SNC BORDEAUX TRIBEQUA

Objet : Recours gracieux relatif à la décision F-075-20-C-0055 en date du 2 juin 2020 actant la soumission de l'ensemble immobilier lot 8.3D Tribequa de la ZAC Saint-Jean Belcier à évaluation environnementale.

Par la présente, la société SNC BORDEAUX TRIBEQUA formule un recours gracieux envers la décision F-075-20-C-0055 du 2 juin 2020, qui soumet l'ensemble immobilier lot 8.3D Tribequa de la Zone d'Aménagement Concertée (ZAC) Saint-Jean Belcier à évaluation environnementale, et porte obligation d'actualiser l'étude d'impact de la ZAC.

Figure 3: Plan PréPC du lot 8.3D - vides sanitaires et ventilations du rez de chaussée (FLINT 2020)

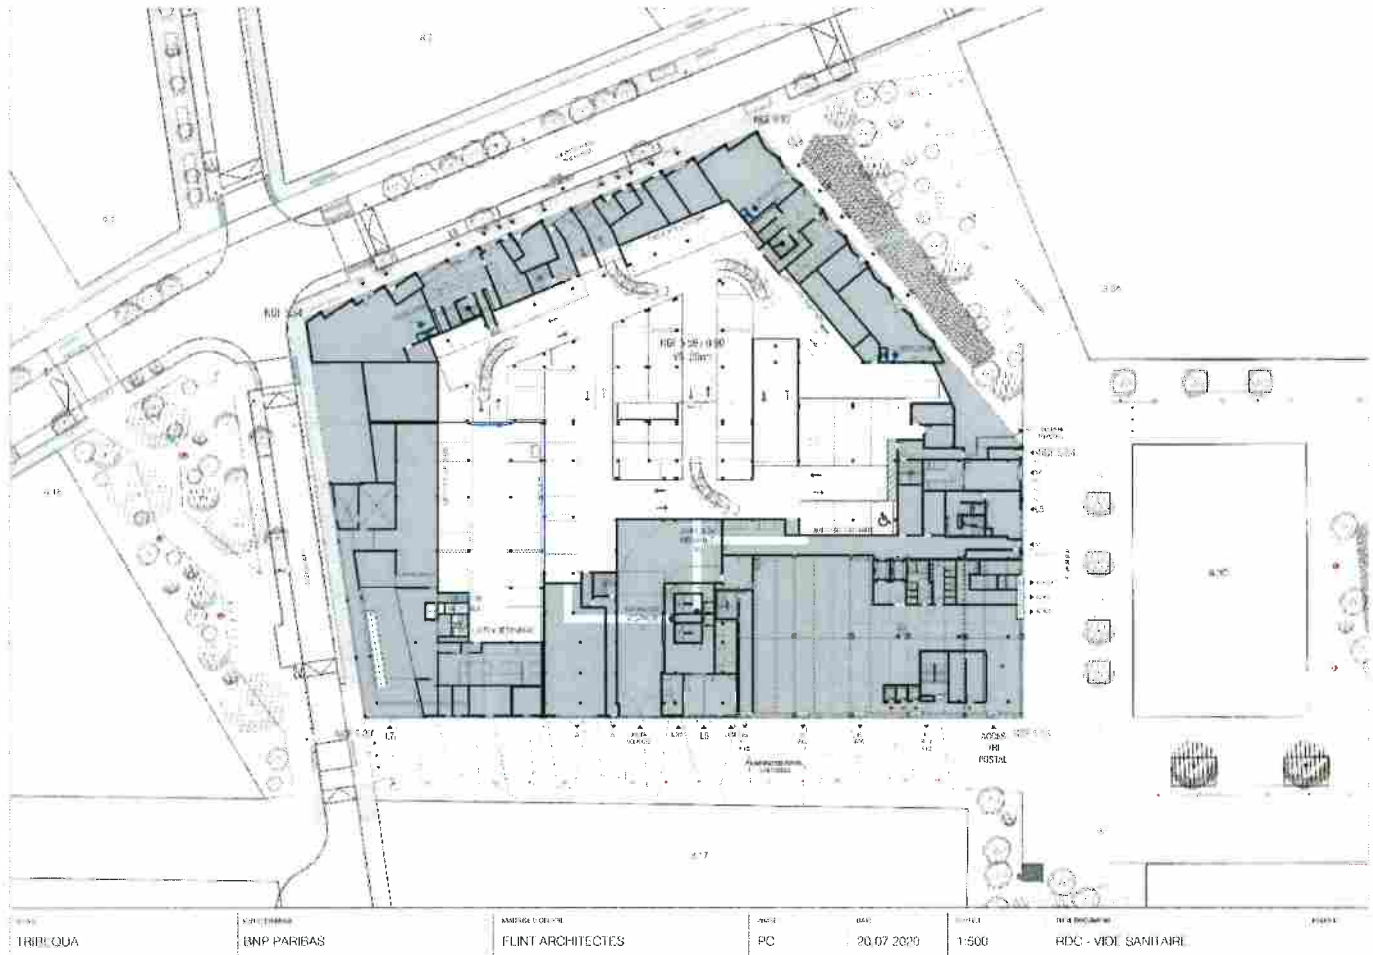
« la mise en place d'un vide ventilé après purge des matériaux les plus impactés qui sont des sources d'émissions de polluants, solution « à privilégier » selon le dossier, lequel précise que les modalités de sa mise en place restent à définir, que certains locaux ne pouvant être sur vide ventilé, ils seront avec façades grillagées sur l'extérieur (notamment les locaux techniques, vélos et halls), tout en soulignant que les murs des parkings seront pleins, »

Le Service Départemental d'Incendie et de Secours ayant prescrit des dispositifs coupe-feu pour l'ensemble des locaux techniques, les architectes (FLINT) ont dû concevoir des façades pleines pour les locaux techniques et mettre en œuvre la ventilation de l'ensemble des locaux au rez-de-chaussée. Cette solution va s'ajouter au vide sanitaire conservé sous la halle postale et créé sous l'ensemble des locaux (cf. plan page suivante). Concernant la halle conservée, la dalle existante étant partiellement endommagée, une résine étanche non émissive sera mise en œuvre pour étanchéifier la dalle basse du bâtiment.

Selon l'étude d'ArcaGée, le risque sanitaire lié à l'inhalation au droit des futurs parkings ou dans les bâtiments (niveaux bas non occupés par des logements) apparaît comme acceptable et a été vérifié par la réalisation de l'EQRS dans des conditions pessimistes d'occupation (plus fortes concentrations en gaz connues et exposition prolongée à chaque type de locaux) et dans les conditions actuelles de pollution, ce qui offre une bonne couverture du risque puisque, de façon conjuguée, les sols à plus fortes teneurs en composés volatils seront l'objet d'un traitement in-situ de réduction des pollutions.

Les risques sont jugés acceptables pour les travailleurs et résidents en rez-de-chaussée, à partir des pires teneurs connues dans les gaz du sol, pour des expositions ponctuelles ou prolongées, sous réserve de respecter les taux de renouvellement suivants :

- pour les locaux techniques en RDC de la construction neuve :
 - 2 vol/h en cas de présence prolongée de travailleurs,
 - 3 vol/h pour rester dans des teneurs en naphtalène conformes à la VGAI (référence d'usage conservatrice correspondant à des logements) ;
- pour le parking en RDC de la construction neuve :
 - 5 vol/h en cas de présence prolongée de travailleurs, et/ou pour rester dans des teneurs en naphtalène conformes à la VGAI,
 - 3 vol/h en cas de présence uniquement ponctuelle des travailleurs, en notant que dans ce cas la VGAI est dépassée pour le naphtalène.

- Dans les bureaux en RDC de la halle réhabilitée, les risques sont jugés acceptables avec un taux de renouvellement de 3 vol/h pour les travailleurs, en notant qu'un taux de renouvellement de 5 vol/h permet de mieux s'approcher de la gamme objectif en naphtalène (teneur calculée de 4,8 µg/m³).

Figure 4: Classement sonores des infrastructures, un lot protégé des principales nuisances (ALTO Step, 2020)

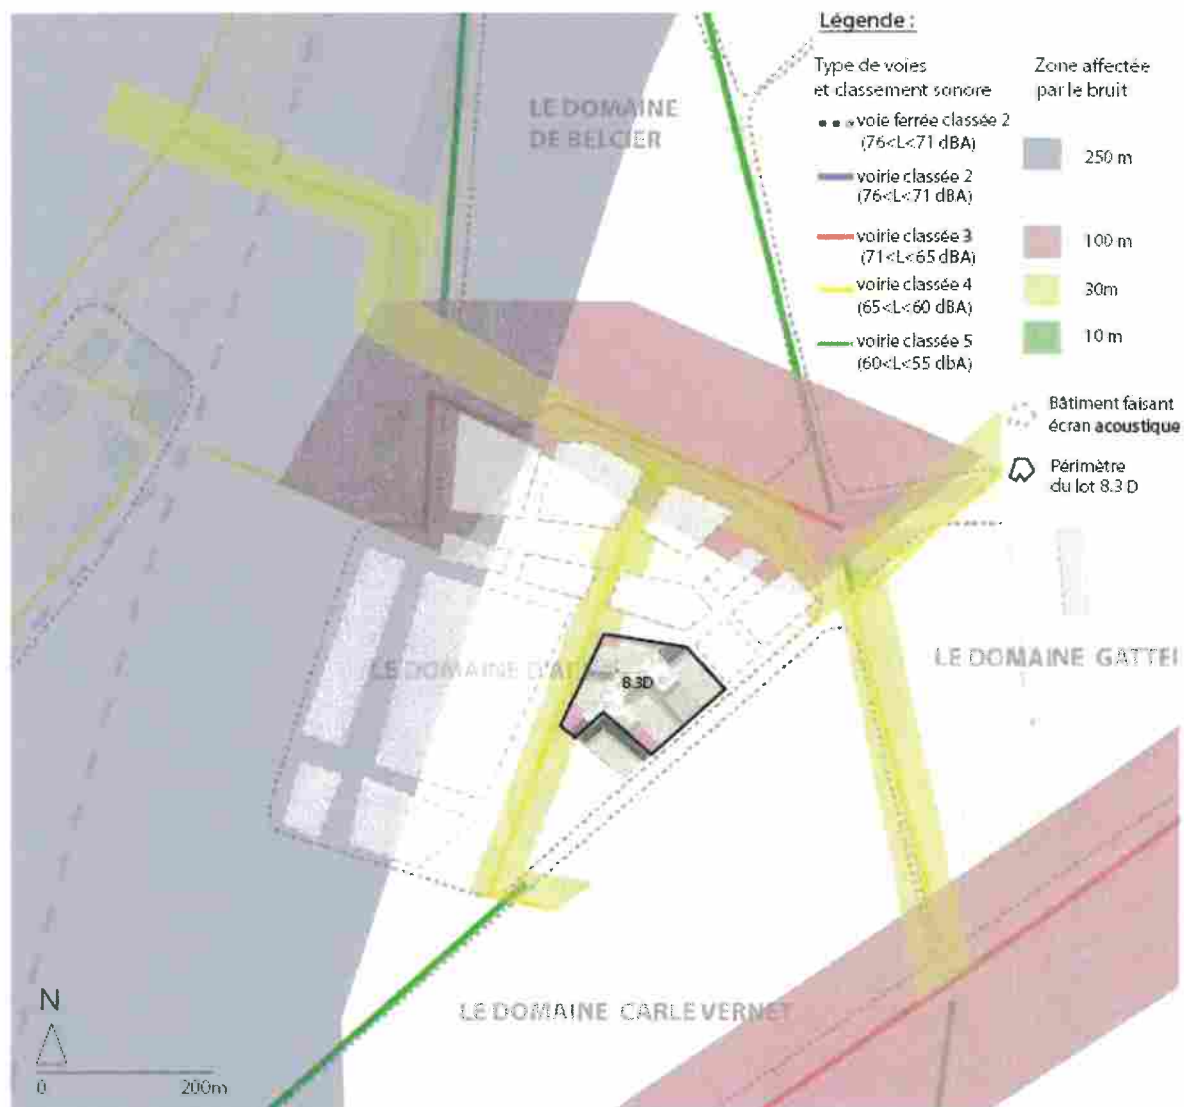
la prise en compte de la construction (dans une autre opération) de bâtiments entre les voies ferrées (situées à 400 m) et l'îlot 8.3 Tribequa, qui atténuera les nuisances acoustiques ferroviaires prévisibles, sans que le respect des seuils réglementaires soit démontré par le dossier,

Les objectifs d'isolement de façade sont définis sur la base de l'arrêté du 23 juillet 2013 relatif aux modalités de classement des infrastructures de transport terrestre et à l'isolement acoustique des bâtiments d'habitation. Conformément à l'arrêté préfectoral du 2 juin 2016 les bâtiments de la phase 2 de TRIBEQUA (L5, L6, L8, L9) sont situés dans le secteur affecté par le bruit de l'infrastructure suivante :

- Cours d'Armagnac (voie créée) classée de catégorie 4 (en jaune), située entre 0 et 10 mètres de la façade la plus exposée des bâtiments L8 et L9.

Cette contrainte a bien été prise en compte dans les études de l'acousticien (AIA ingénierie), et de l'architecte (FLINT). En conséquence les caractéristiques des composants de façade ont été prévues de la manière suivante :

- L'opération sera desservie par la rue du tri postal au Nord. Dans le projet des espaces publics d'Armagnac (en phase PRO), cette voirie de desserte est prévue en zone 30, avec plateaux ralentisseurs. Cette précision des caractéristiques de voirie aura pour conséquence de réduire le niveau sonore auxquels seront soumis les logements du lot.

Figure 6: Une offre de mobilité dense et multimodale autour du lot 8.3d (ALTO Step, 2020)

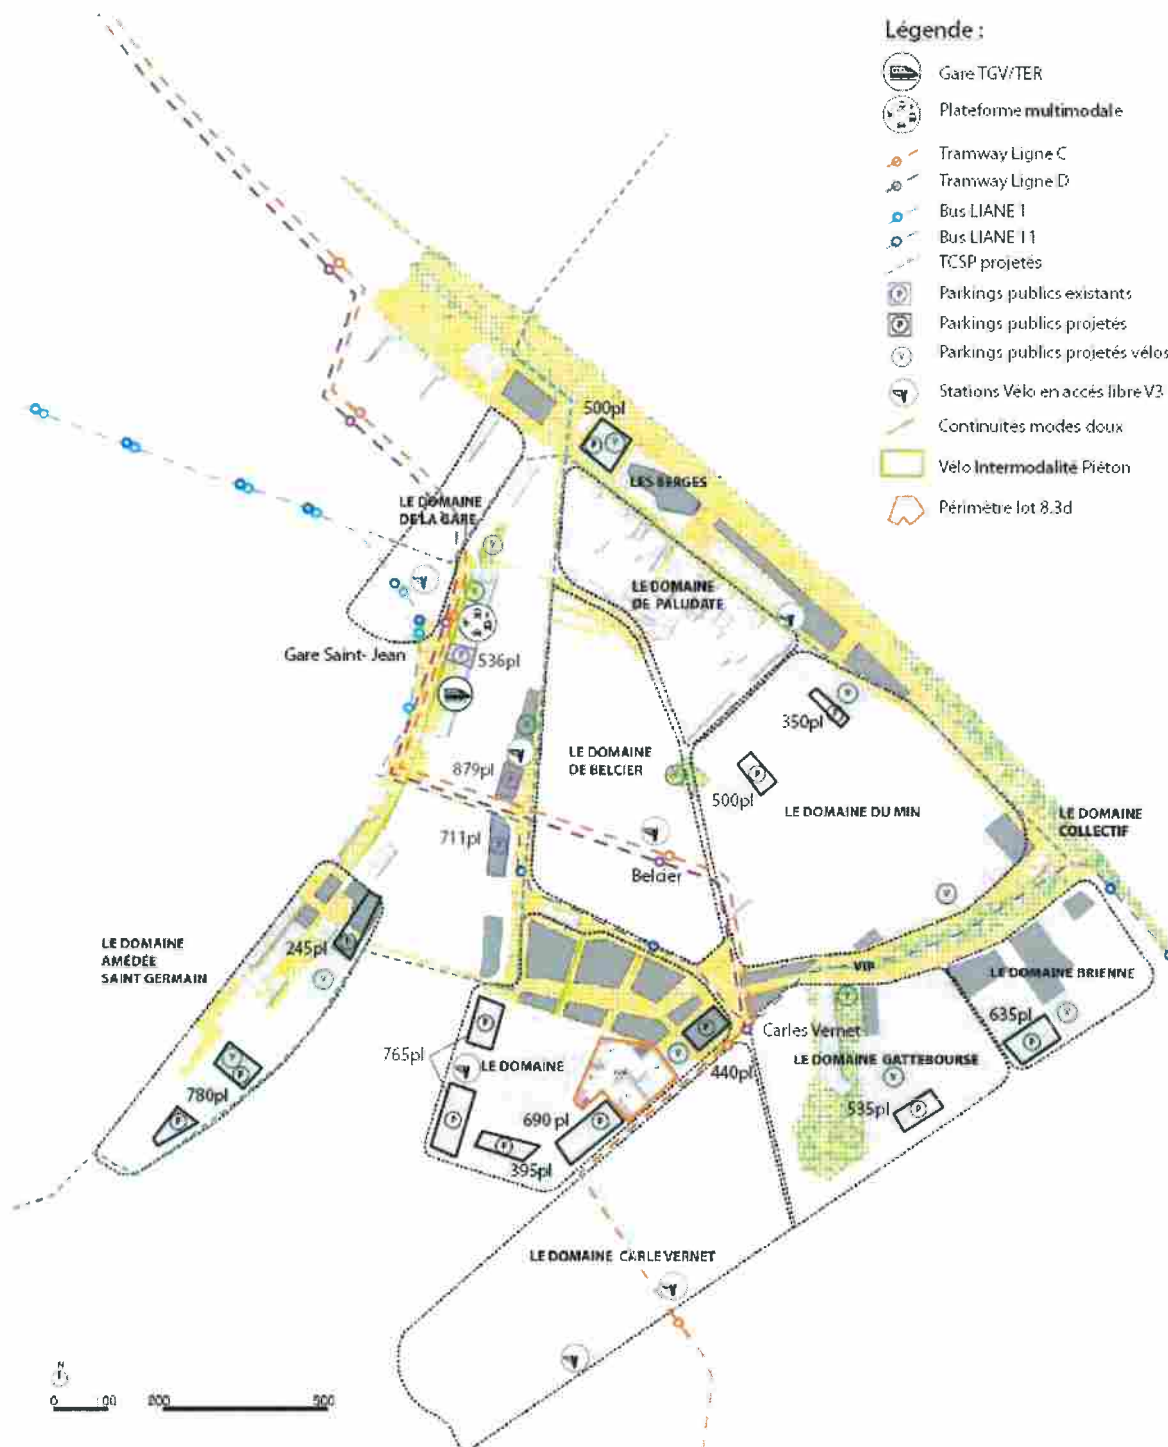
« l'impact prévisible du fonctionnement du centre des congrès sur les déplacements, le dossier n'apportant pas de démonstration de la capacité à y répondre, dans le contexte global de la ZAC, des différents modes de transport (voire des capacités de stationnement) qui existent ou sont projetés, »

La ZAC Saint Jean Belcier, dans laquelle s'intègre le lot 8.3D Tribequa, dispose d'une offre de mobilité dense et qui a vocation à être renforcée à l'avenir (cf. plan page suivante).

Le lot 8.3D est connecté au pôle intermodal et plus généralement au reste de l'agglomération par les lignes de tramway C et D, et la liane 11 à la station Carles Vernet à 100 m. du lot. Dans l'étude d'impact initiale de la ZAC, seule la ligne C était prise en compte. L'ouverture de la ligne D début 2020 a permis de doubler la fréquence des tramways.

Tout en étant connecté aux réseaux de transports en communs et de mobilités alternatives, le lot 8.3D reste très accessible à la rocade (A630, sortie 21) située à 1km au Sud-Est du lot. De nombreux parkings publics sécurisés automobiles (et vélos) sont disponibles à l'échelle de la ZAC Saint Jean Belcier, et notamment à moins de 200m de l'opération (2290 places à moins de 200 m.). L'opération sera desservie par la rue du tri postal au Nord.
